监理检查记录表

工程名称: 张北光伏电站容配比优化改造工程项目

编号: GFDZJBM14-07

附: 施工照片

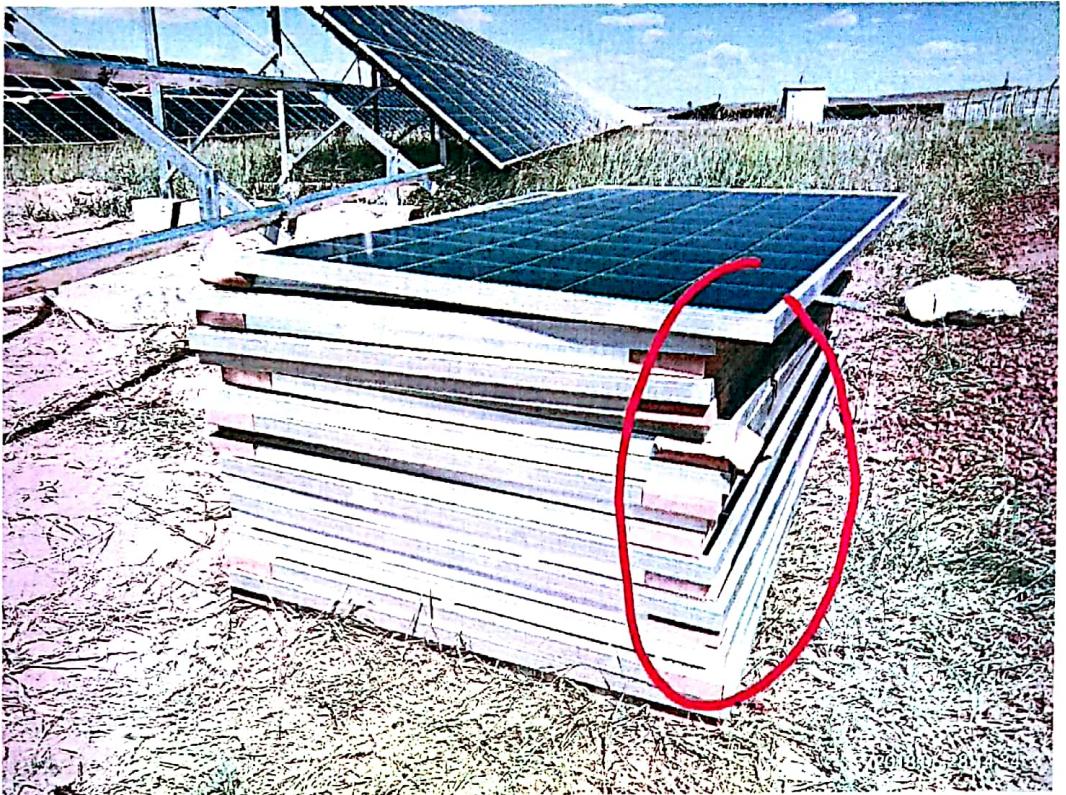
施工单位	上海上电电力工程有限公司		监理单位	常州正衡电力工程监理有限公司	
检查时间	2018年06月28日		检查地点	光伏组件安装现场	
检查类型	<input type="checkbox"/> 巡视 <input type="checkbox"/> 定期		<input checked="" type="checkbox"/> 专项		
施工及检查情况简述	监理项目部对光伏支架以及光伏组件安装工序、支架、组件现场放置检查。				
存在问题	1、光伏支架在装车、卸车过程中施工人员未轻拿轻放，而是摔都车上，易造成镀锌层脱落，会减少光伏支架使用年限（图 02）。 2、光伏组件安装现场组件未安装的存放不正确（图 01），叠放层数过高，且每层叠放不整齐，易造成光伏组件表面玻璃划伤，光伏组件内部隐裂、碎片、断栅等。				
整改要求	1、总包项目部应对施工人员进行光伏支架、光伏组件安装进行技术交底。 2、施工技术员要进行现场安装操作技术指导。 3、对现场光伏组件叠放问题要及时整改。 4、光伏支架转运时，装车、卸车对小件应轻拿轻放，对支架横梁或大件应二人搬装。				
检查人	 2018.06.28		施工项目部	 2018.06.28	
整改情况	1. 现已对光伏支架装车、卸车全部轻拿轻放。 2. 现已对光伏组件叠放层数在15层以内重新叠放以 整齐。 整改负责人: 李贵生 日期 2018.6.28				
复查意见	 复查人:  日期 2018.7.1
